RK_NVR_DEM01_RK3588_LP4XD200P232SD8 _V21_20211228_ Modify_Notes_CN

版 本:	V2.1
作 者:	Zhangdz
审 核:	Reviewer
日 期:	2021-12-28

瑞芯微电子股份有限公司
Rockchip Electronics Co., Ltd.
(版权所有, 翻版必究)

更新记录

2.1 RK3588/RK806-1 原理图库更新

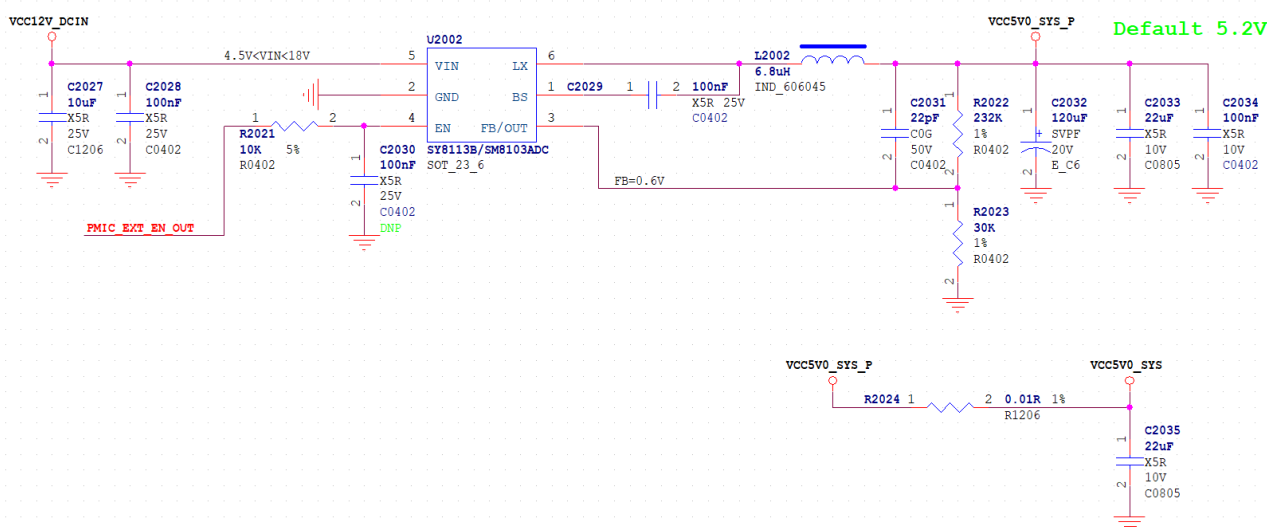
RK3588、RK806-1原理图库更新，主要更新一些信息描述。

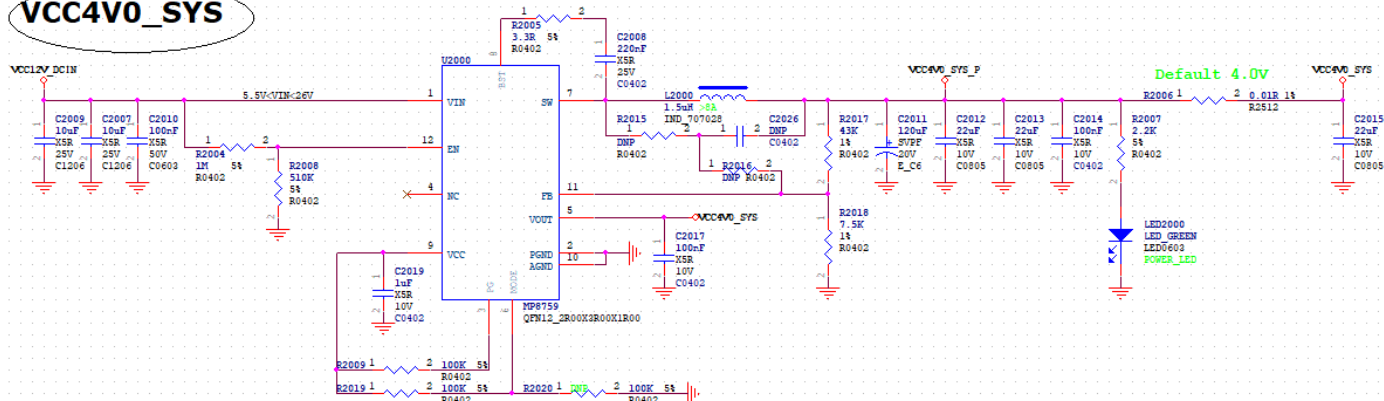
- 1: 原先VCC5V0_SYS BUCK更新为3A BUCK（DEMO默认先选择3A，如果实际项目外设3A不够用，请根据外设情况选择更大电流的BUCK），提供给外设是5V设备

- 2: 增加VCC4V0_SYS电源，规格为8A BUCK，提供给RK806-1, RK860-2, RK860-3等除5V以外的DCDC, LDO等设备输入端，请务必更新！

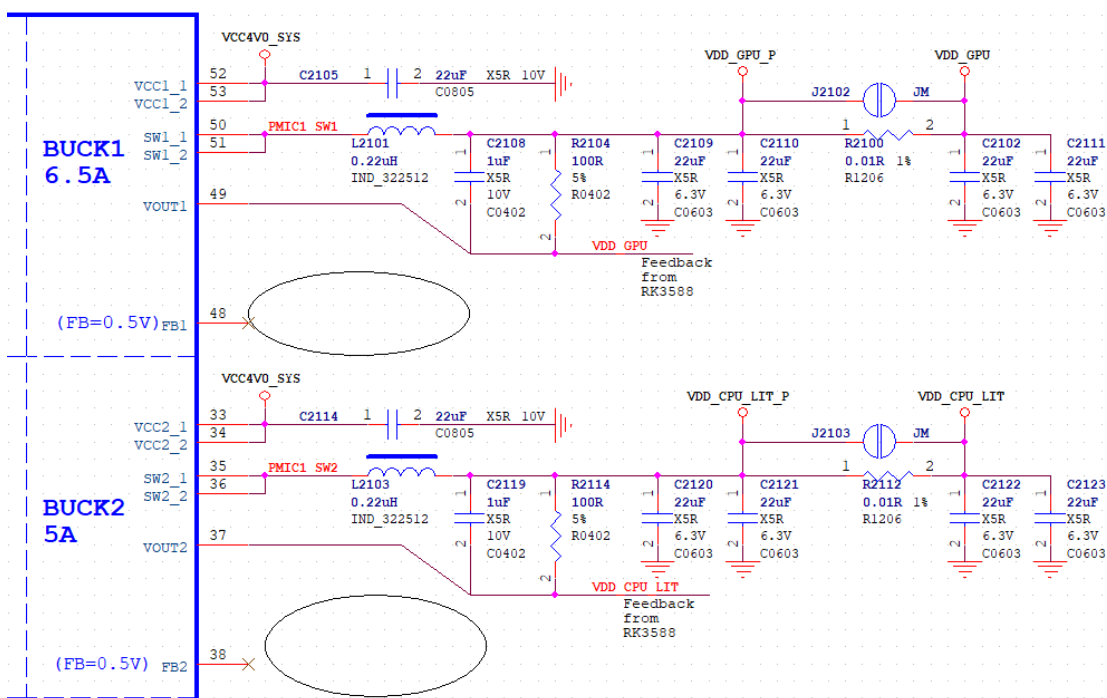
- 3: RK806-1默认上电时序更新，主要更新点BUCK1, BUCK4修改成默认上电，默认电压为0.75V，上电时序都

为Setp5

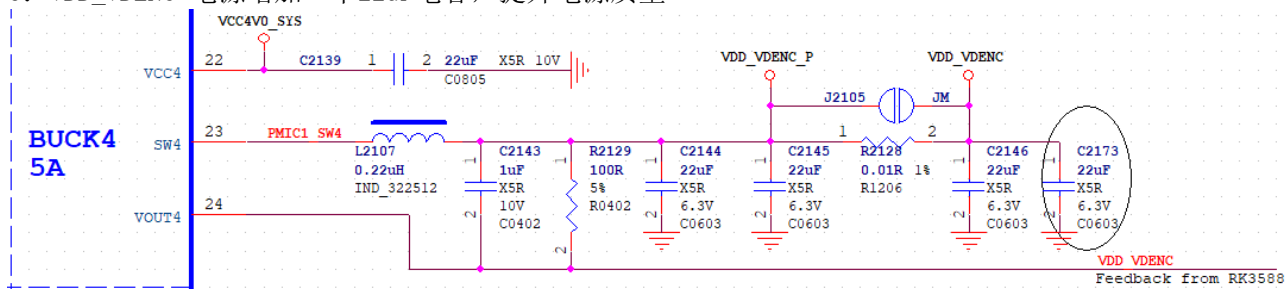
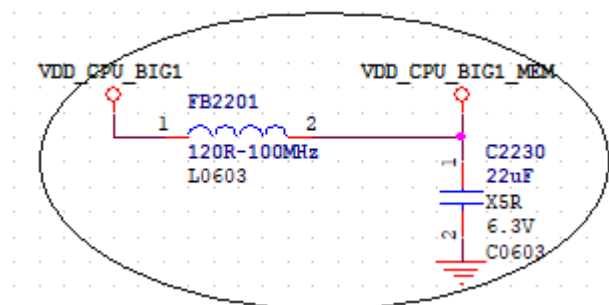
4: VDD_GPU和VDD_CPU_LIT AVS调压电路删除，使用SPI接口进行调压

6: VDD_VDENC 电源增加一个22uF电容，提升电源质量

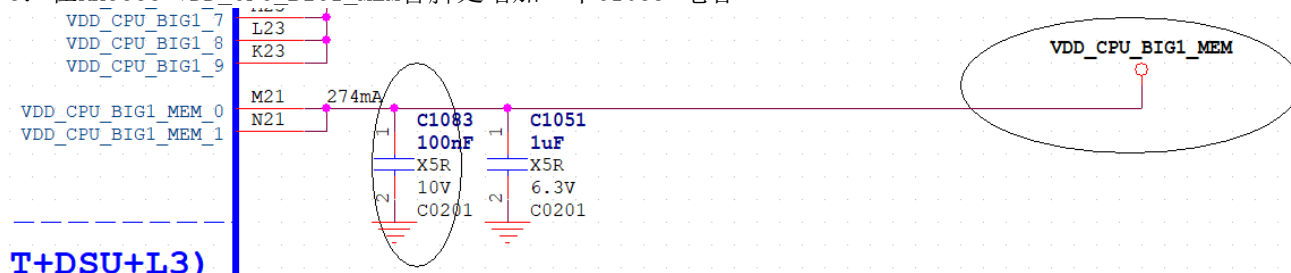
7: VDD_CPU_BIG1_MEM更新从VDD_CPU_BIG1电源取，中间增加一个磁珠隔离，layout时，这个磁珠靠近BUCK放置

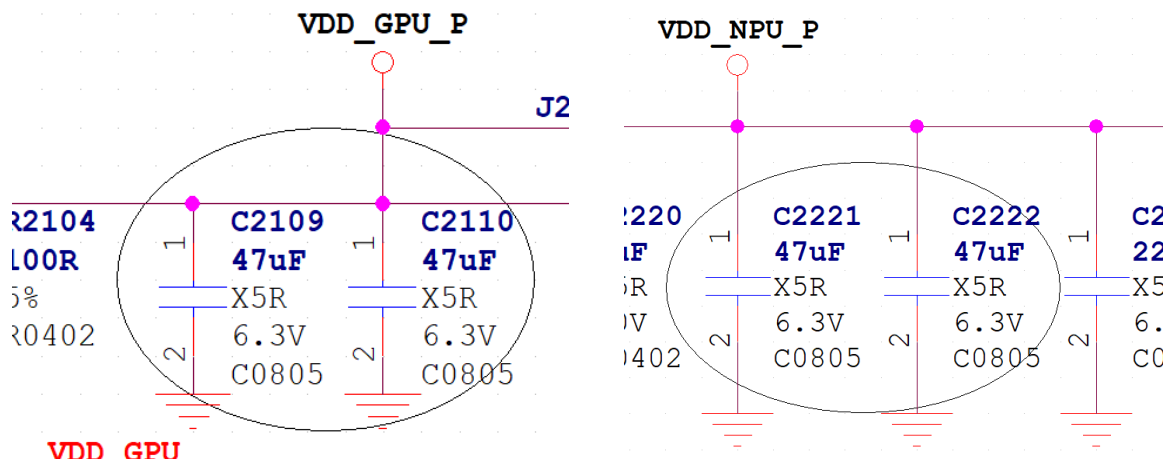
8: 在RK3588 VDD_CPU_BIG1_MEM管脚处增加一个C1083 电容

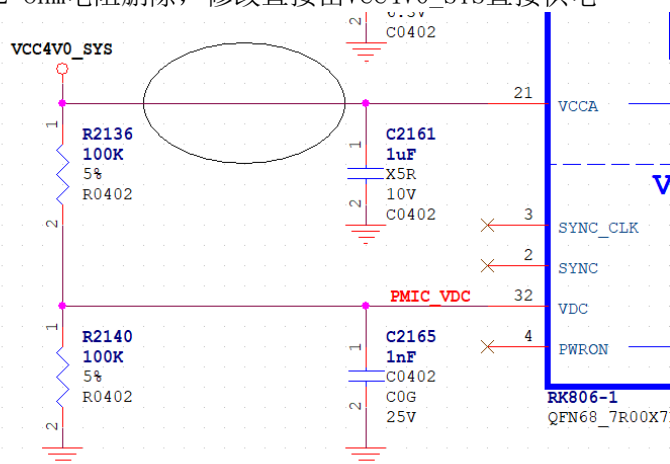
11: VDD_GPU, VDD_NPU的BUCK输出电容两个22uF更新为47uF, 提升电源质量

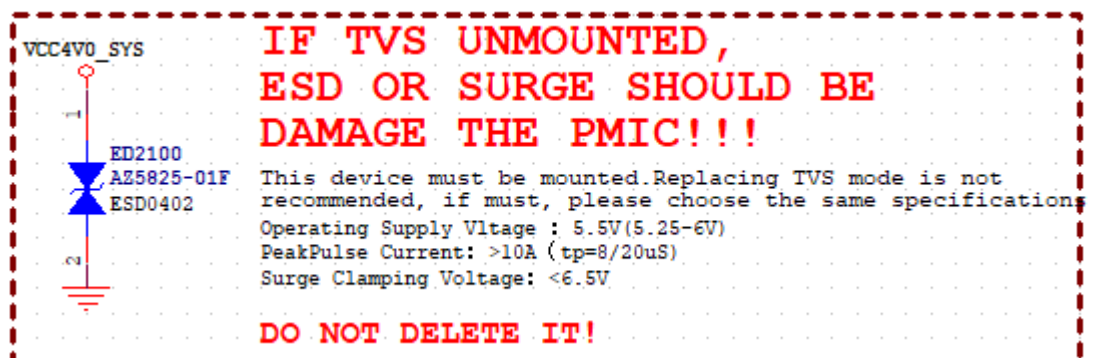
12: RK806-1 VCCA供电的2.2 ohm电阻删除, 修改直接由VCC4V0_SYS直接供电

13: RK806-1输入电源需要增加一个TVS管, 加强抗静电浪涌能力

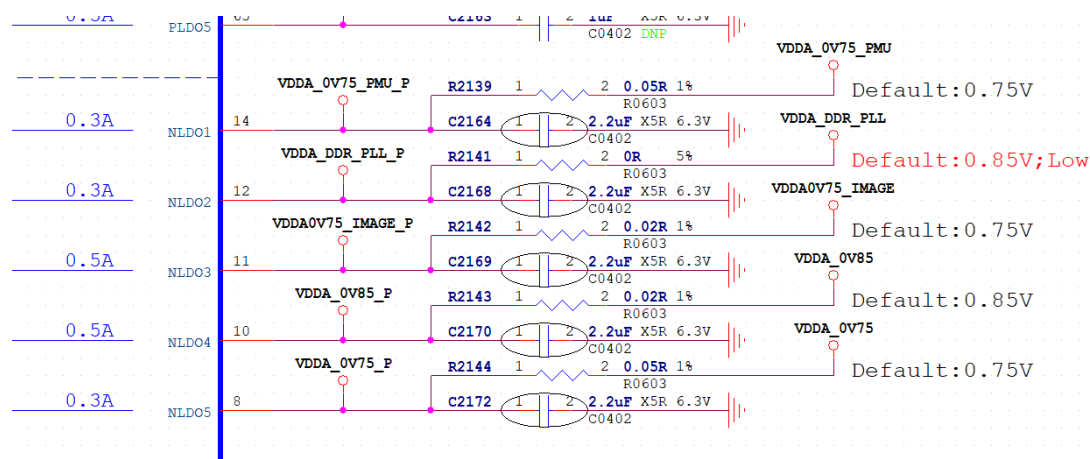
14: NLDO输出的电容更新为2.2uF

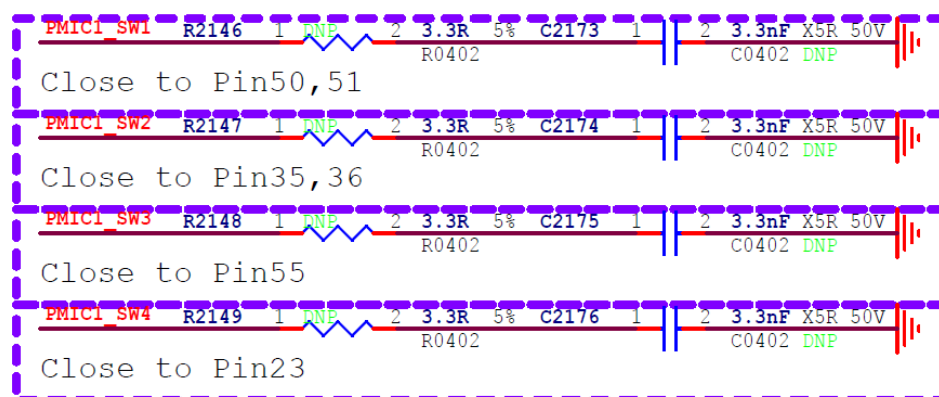
15: SW1, 2, 3, 4预留的RC电路删除

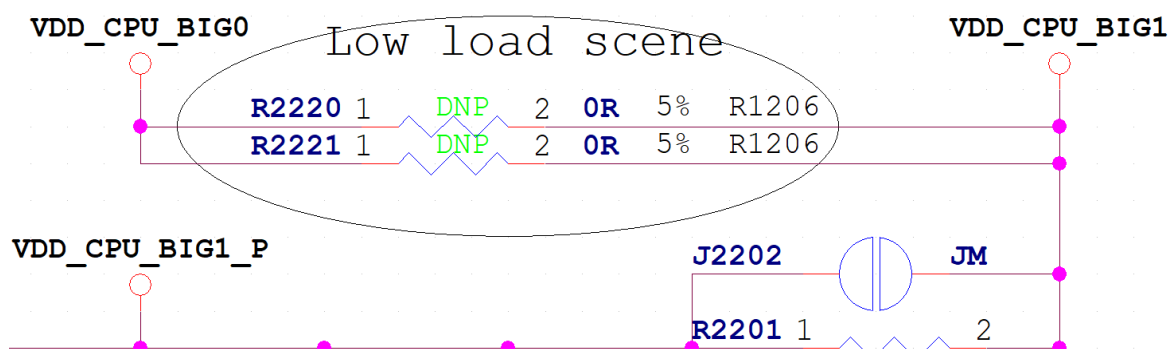
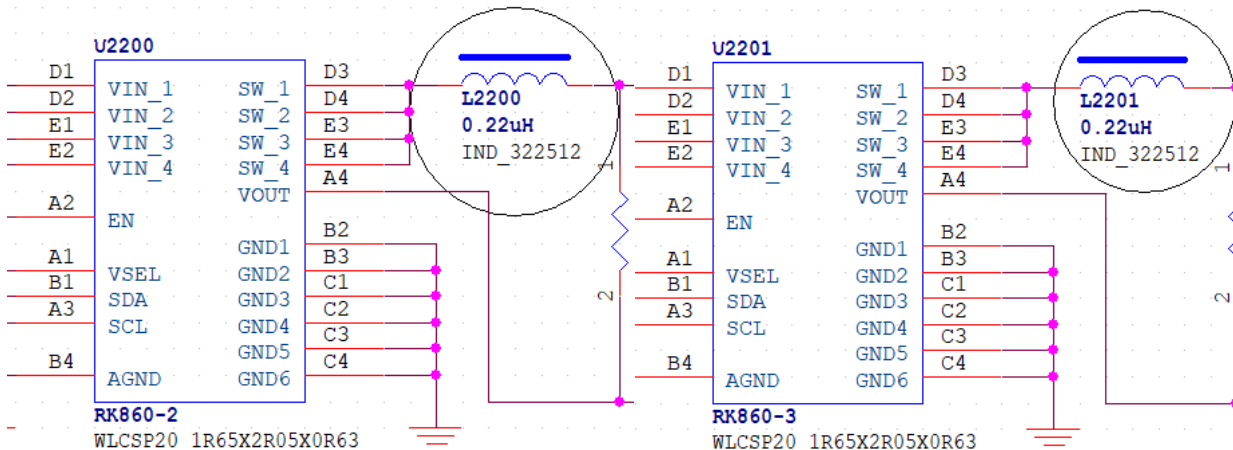
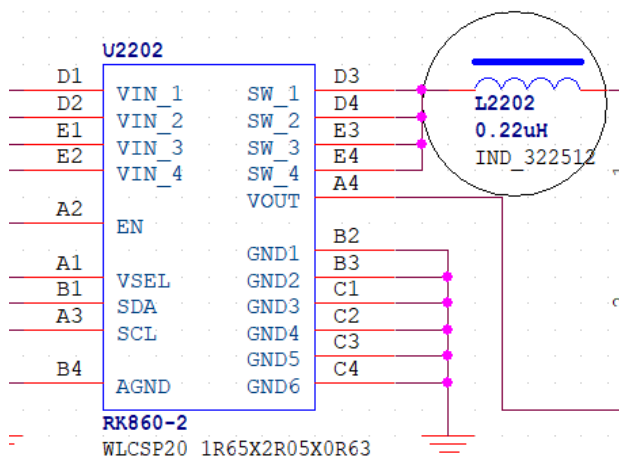
16: 预留VCC_CPU_BIG0/BIG1合并, 只适合低负载应用。

17: L2200, L2201, L2202更新为0.22uH, 封装为322512

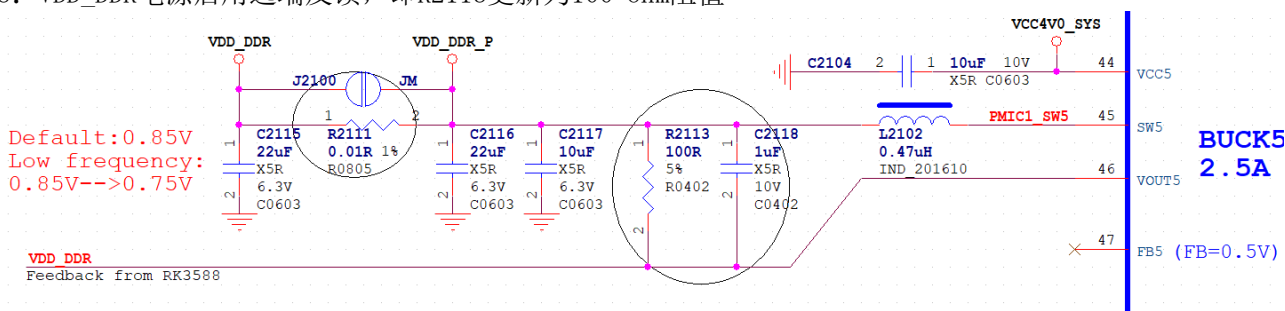
18: VDD_DDR电源启用远端反馈，即R2113更新为100 ohm阻值

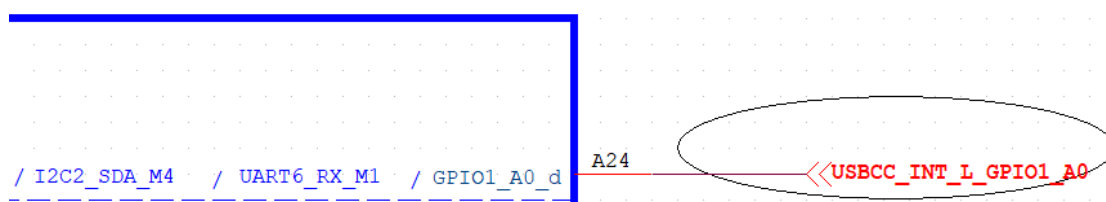
1: I2C6 M0总线外设更新:

- 1) 新增增加CC芯片，即FUSB302BMPX设备
- 2) 新增增加MIPI转HDMI芯片IT6161设备

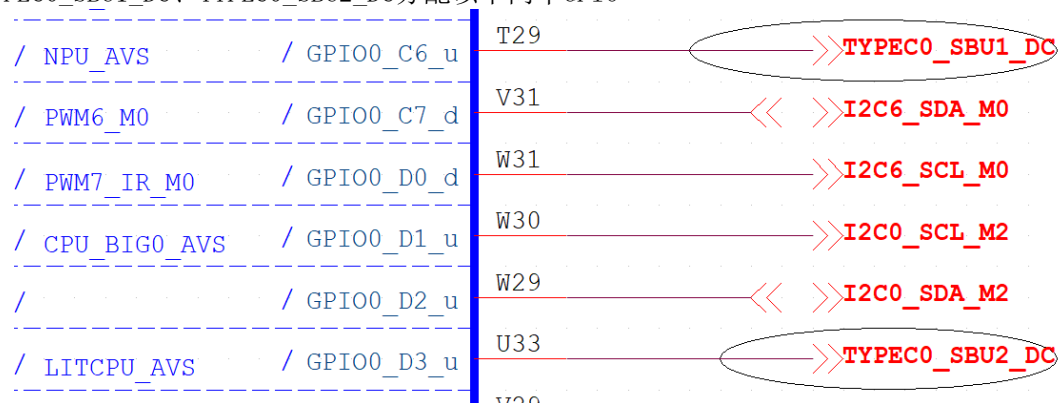
1: 原先分配给DP0 HPDIN，由于DP0转VGA功能已删除，该IO更新分配给USB CC芯片当INT

注意点: 该IO需要配置成输入上拉

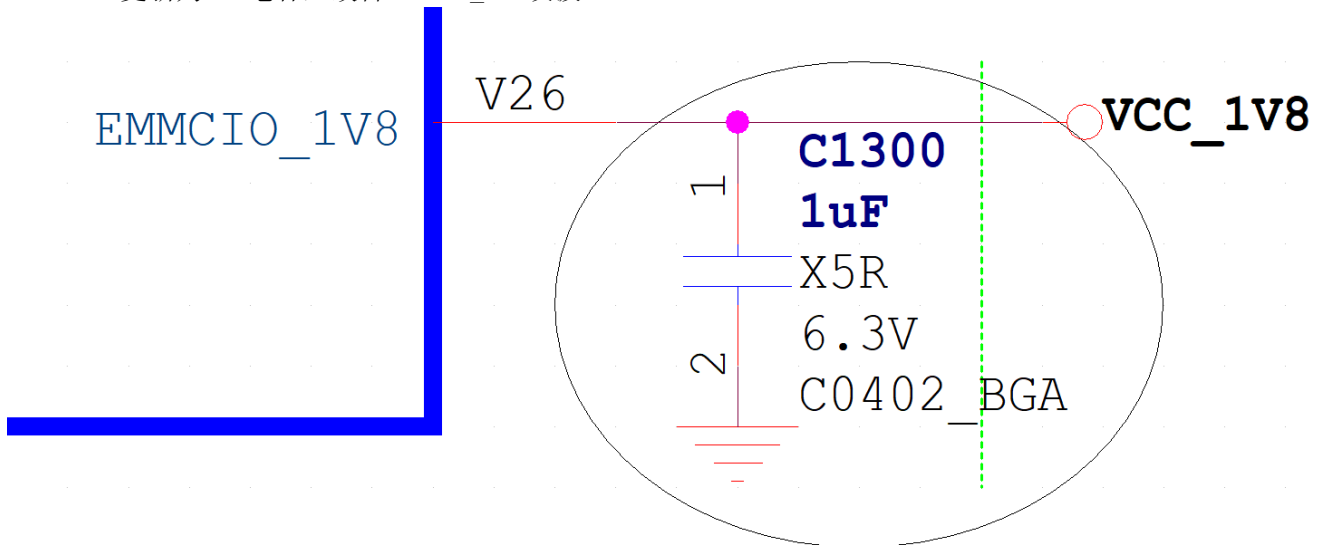
1: C1300更新为1uF电容, 改善EMMCIO_1V8纹波

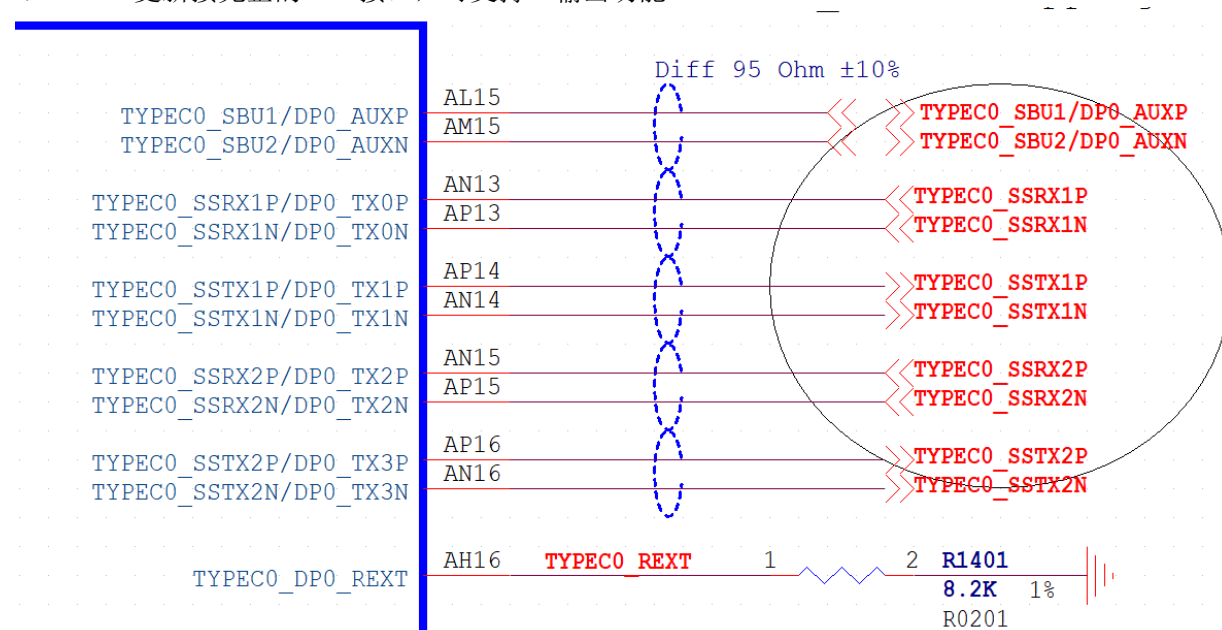
2: TYPEC0更新接完整的TYPE接口, 可支持DP输出功能

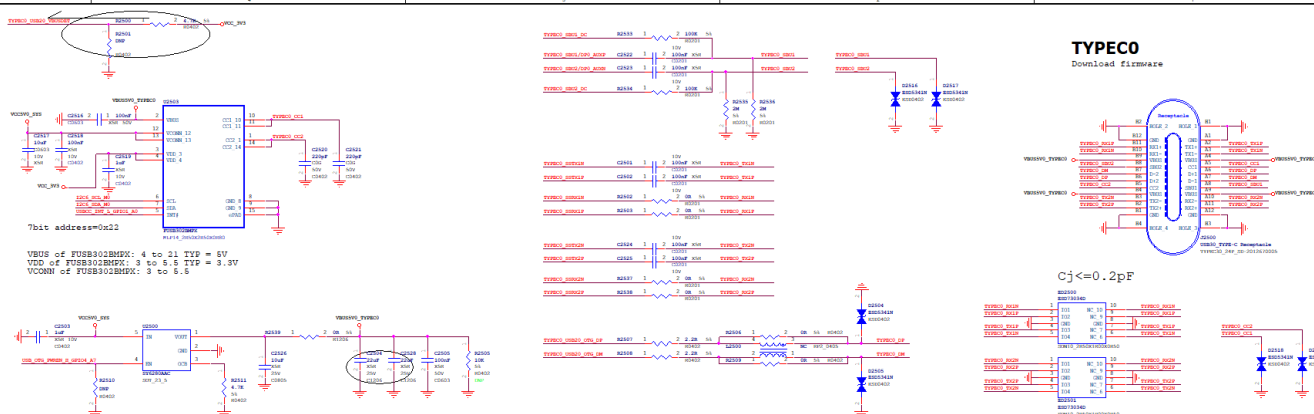
3: 增加MIPI DPHY1 TX输出, 转HDMI

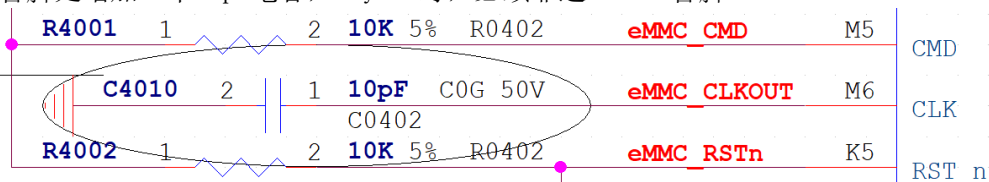
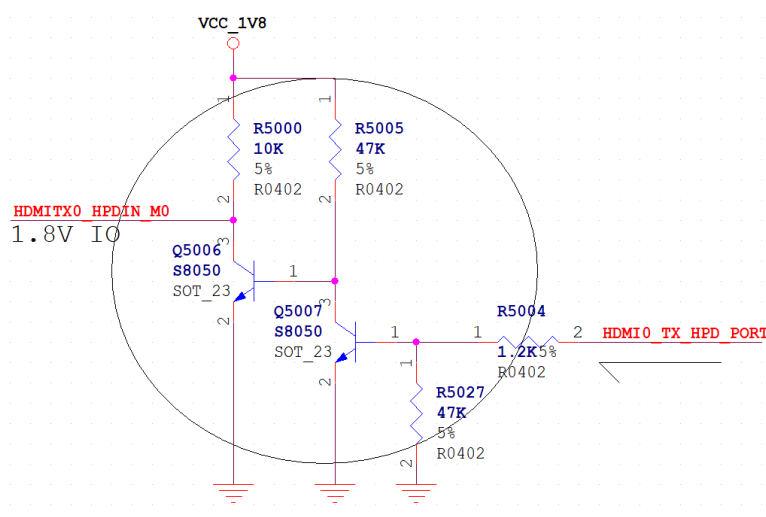
5: 在eMMC颗粒端的CLK管脚处增加一个10pF电容, layout时, 必须靠近Pin M6管脚

Must be
close to Pin M6

HDMI0 TX HPD

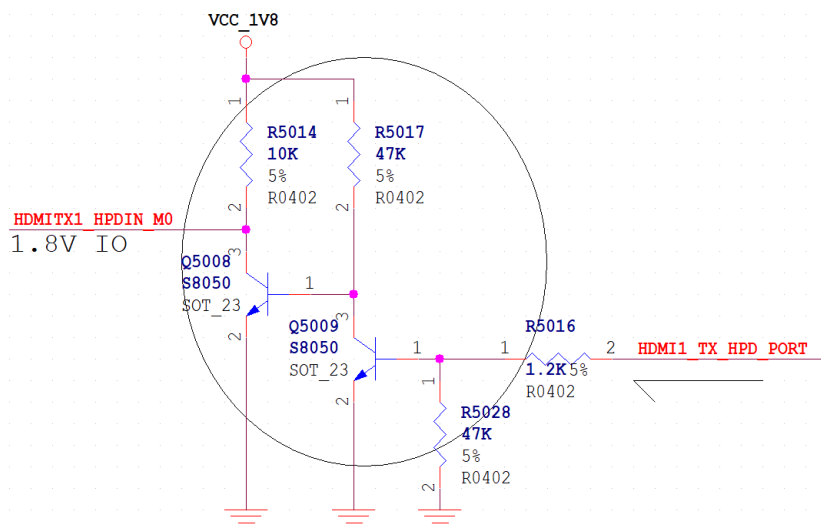
6: HDMI0 TX HPD和HDMI1 TX HPD电路更新, 加强兼容性, 请务必修改。

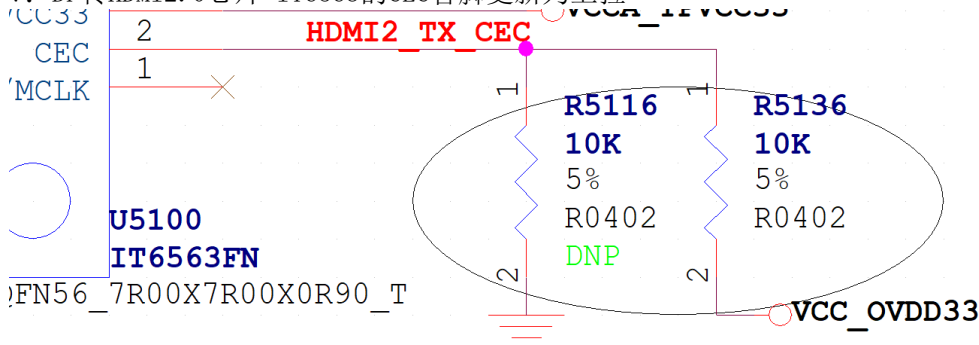
7: DP转HDMI2.0芯片 IT6563的CEC管脚更新为上拉

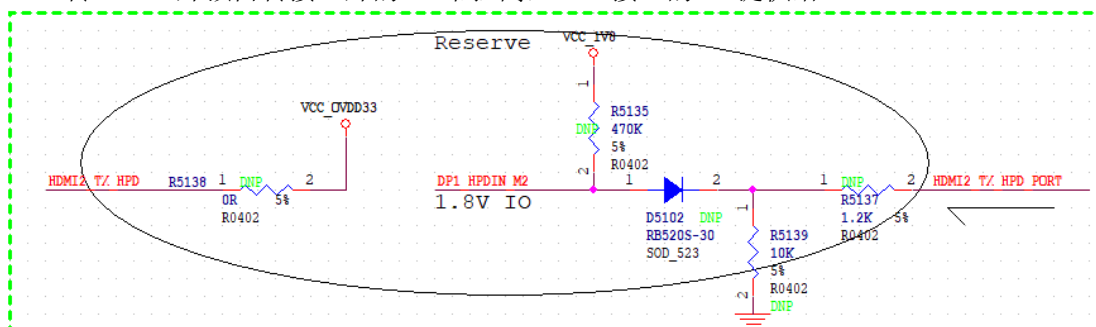
8: DP转HDMI芯片预留转接芯片的HPD常拉高，HDMI接口的HPD提供给RK3588
